農村水保署工程生態檢核執行成效

第三方查驗辦理情形

南投分署 嚴科偉
114年2月18日

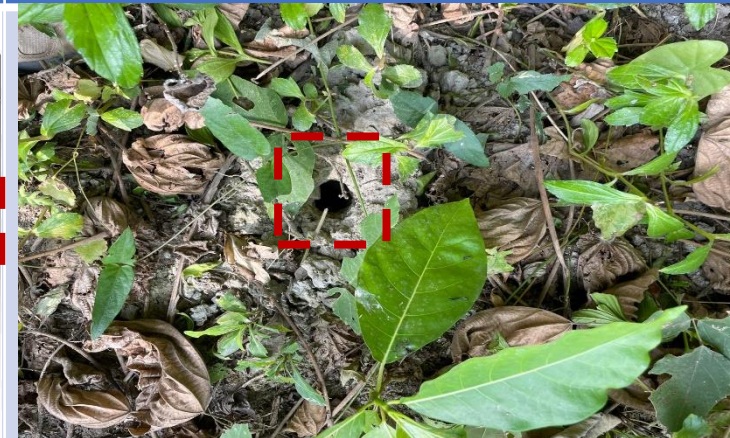
案例3：現勘發現多處溪蟹洞穴，請納入施工階段生態友善考量。

明確標示迴避溪蟹棲地，並加強施工宣導與強化2級生態輔導。
